监理工程师通知回复单

工程名称：新沂市 35 万千瓦（一期 25 万千瓦）户用分布式光伏发电项目

编号：SDSH-XY-TDHFD-030

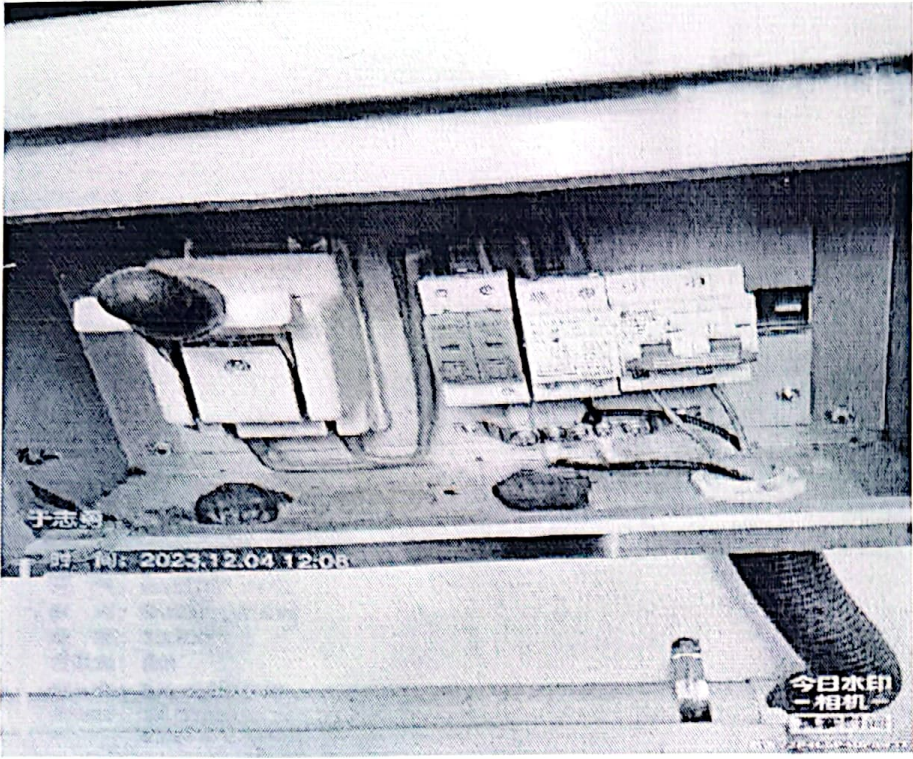
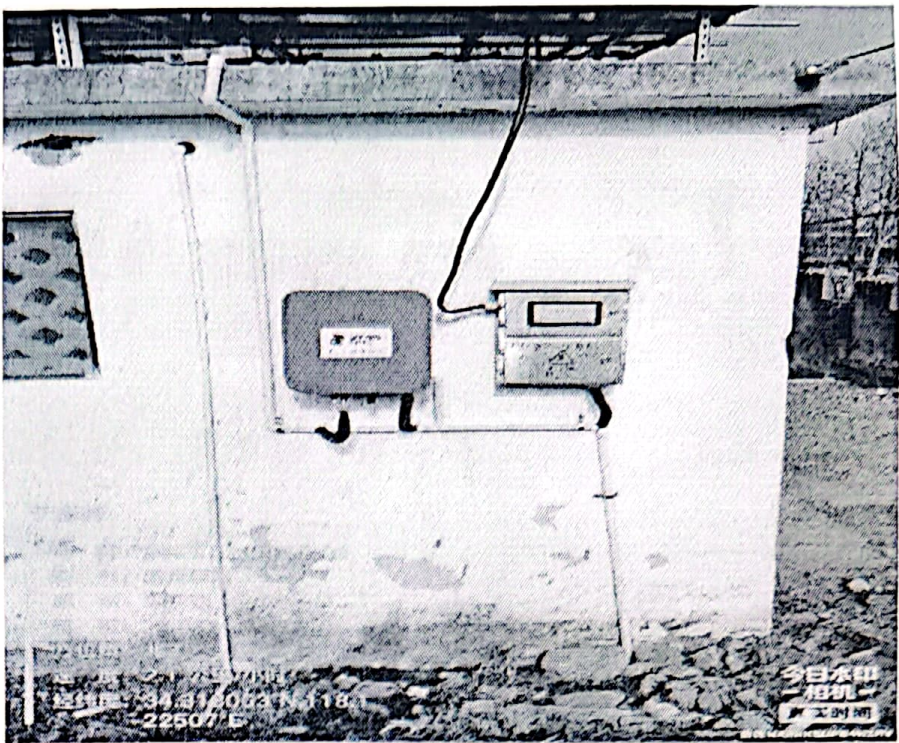
详细内容：农户于志勇 2 逆变器，电表箱未做防火封堵未做；接地扁铁未焊接使用铆钉固定；电缆引下墙未使用三通管；支架，扁铁，螺丝生锈；逆变器电表箱接地不符合要求；线缆未绑扎；组件损坏；部分未做防水，防水不符合要求；组件缝隙防水未做全；未安装压块和穿刺垫片。

我方接到编号为 ZHJL-XY-TZD-AZ-030 的监理工程师通知后，已按要求完成了农户于志勇 2 逆变器，电表箱未做防火封堵未做；接地扁铁未焊接使用铆钉固定；电缆引下墙未使用三通管；支架，扁铁，螺丝生锈；逆变器电表箱接地不符合要求；线缆未绑扎；组件损坏；部分未做防水，防水不符合要求；组件缝隙防水未做全；未安装压块和穿刺垫片等整改工作，请予以复查。
